改善箇所説明図

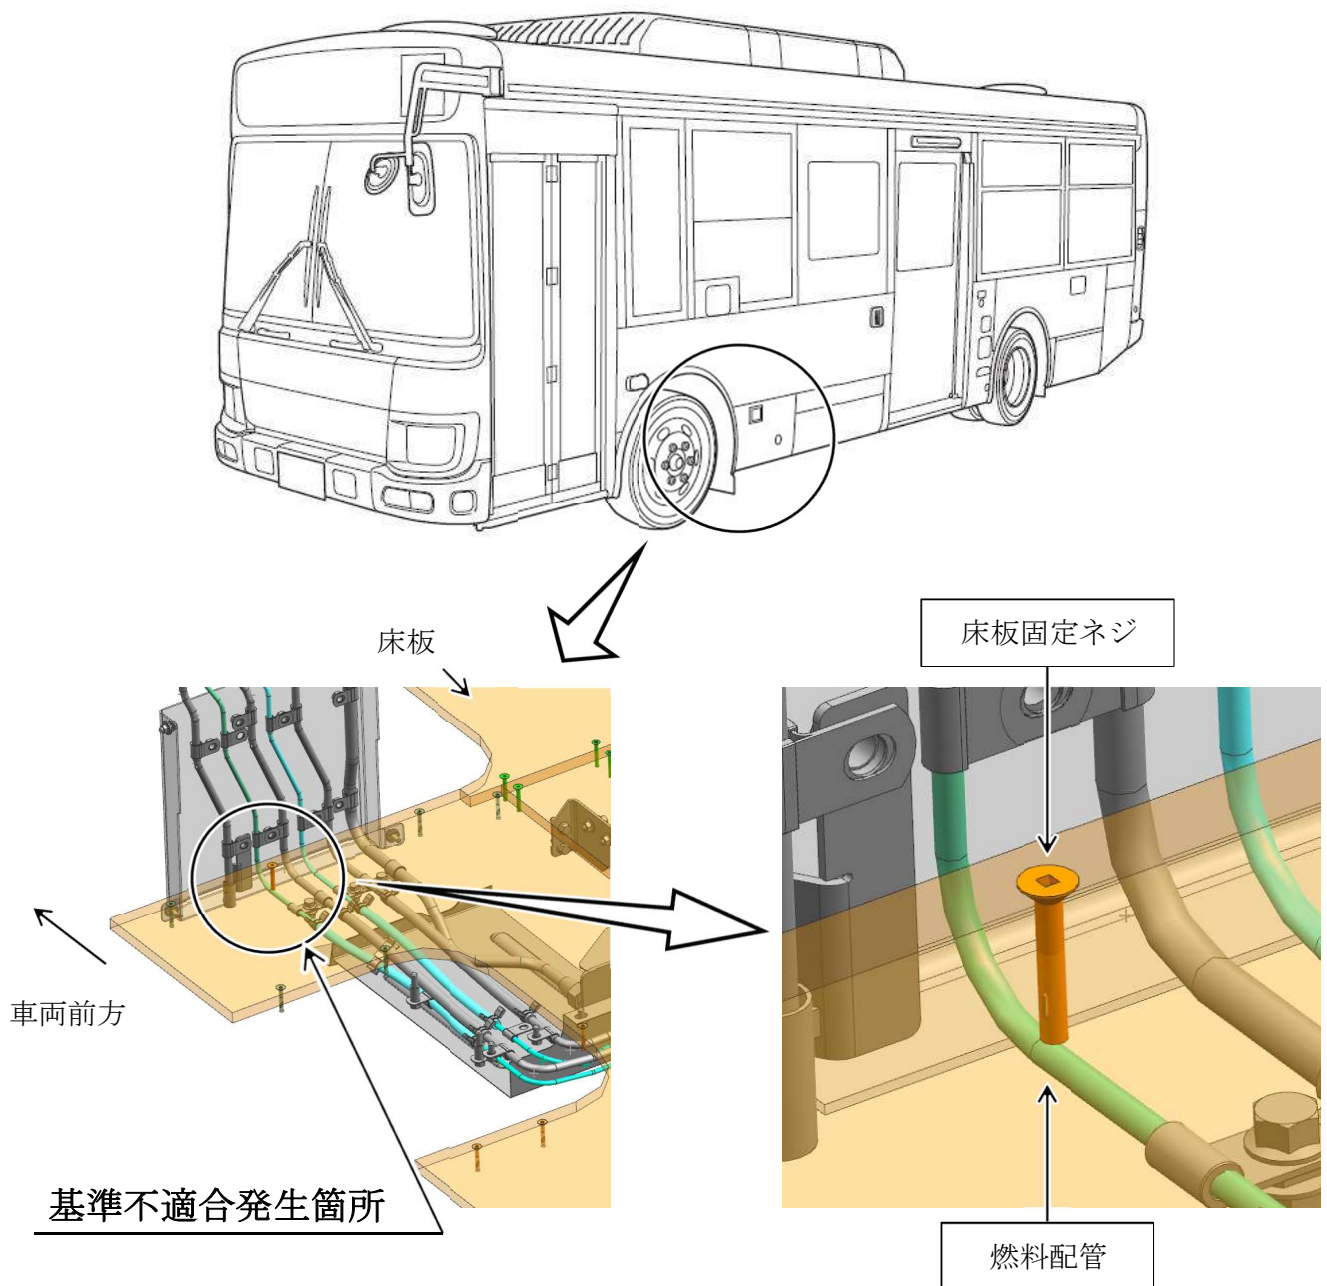
中型バスにおいて、床板固定ネジの締結位置が不適切なため、当該ネジの先端が燃料配管に干渉することがある。そのため、燃料配管が損傷し、燃料が漏れるおそれがある。

全車両、床板固定ネジ先端の形状を修正し、燃料配管を新品に交換する。

識別：運転者席左側ドア開口部のシリアルナンバープレートの上に黄色ペイントを塗布する。
